CHIARIMENTI

OGGETTO: GARA EUROPEA A PROCEDURA APERTA PER LA FORNITURA IN NOLEGGIO CHIAVI IN MANO DI NR . 1 TOMOGRAFO A RISONANZA MAGNETICA TOTAL BODY DA 1,5 TESLA DA DESTINARE ALLA S.C. RADIOLOGIA DEL P.O DI MONDOVI' COMPRENSIVO DI LAVORI PER ADEGUAMENTO LOCALI. GARA n. 7409997 CIG n. 7878544C2C

DOMANDA 9 : Rif. Planimetria sottostante

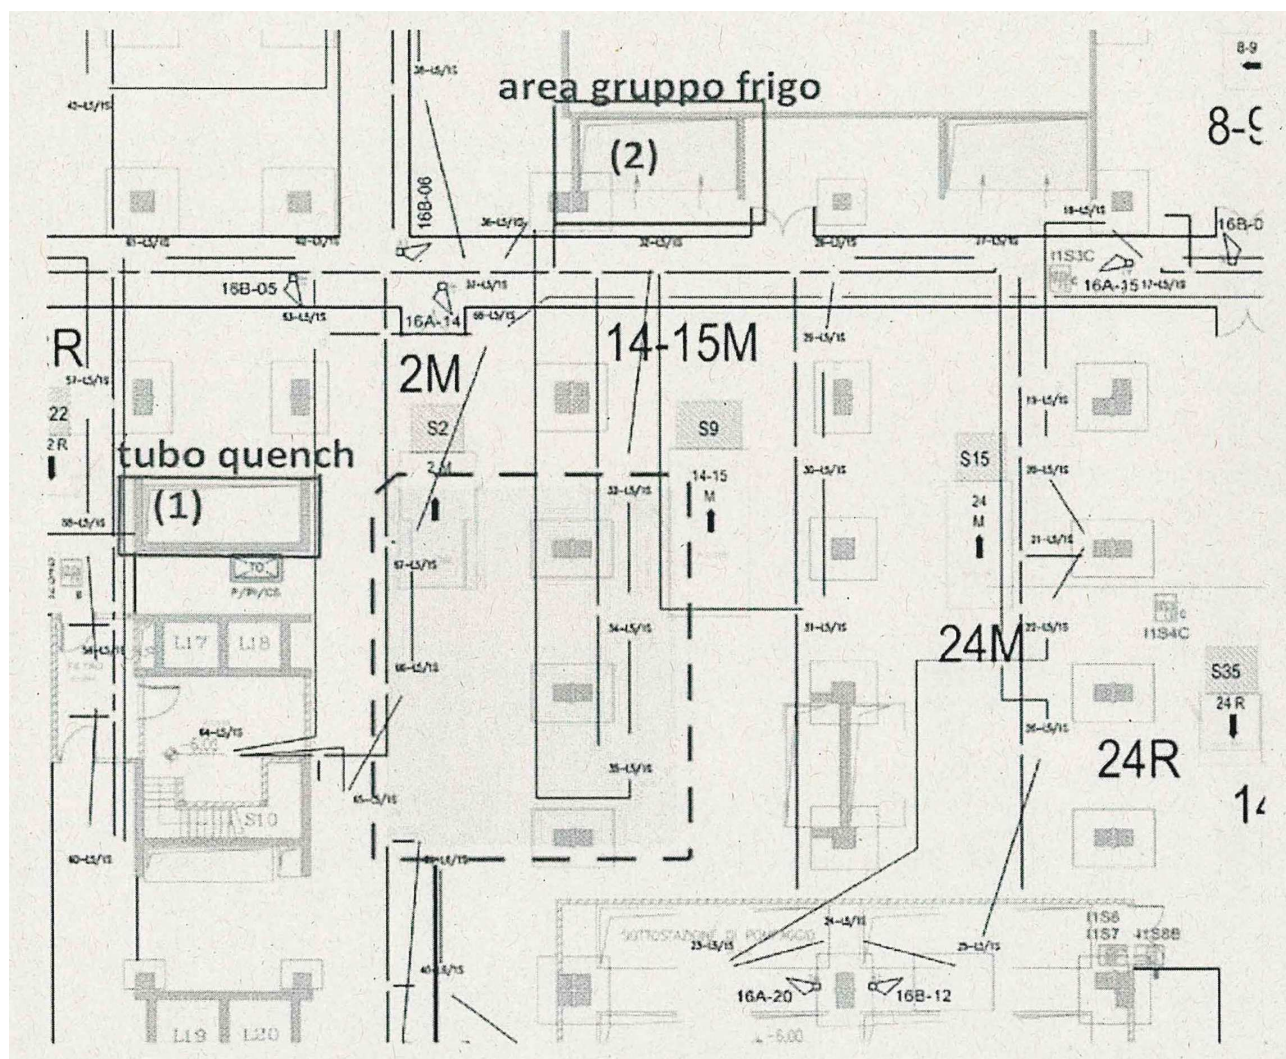
1. Si richiede alla stazione appaltante se è possibile utilizzare il cavedio indicata con il numero (1) – nella planimetria per il passaggio del tubo del quench.
2. Si richiede alla stazione appaltante se possibile utilizzare l'area a cielo aperto indicata con il numero (2) - nella planimetria per il posizionamento del gruppo frigo.

1. Si conferma che è possibile utilizzare il cavedio indicato con il punto (1) nei pressi dei vani ascensori L17-L18
2. Si conferma che è possibile utilizzare l'area a cielo aperto indicata con il numero (2) in planimetria
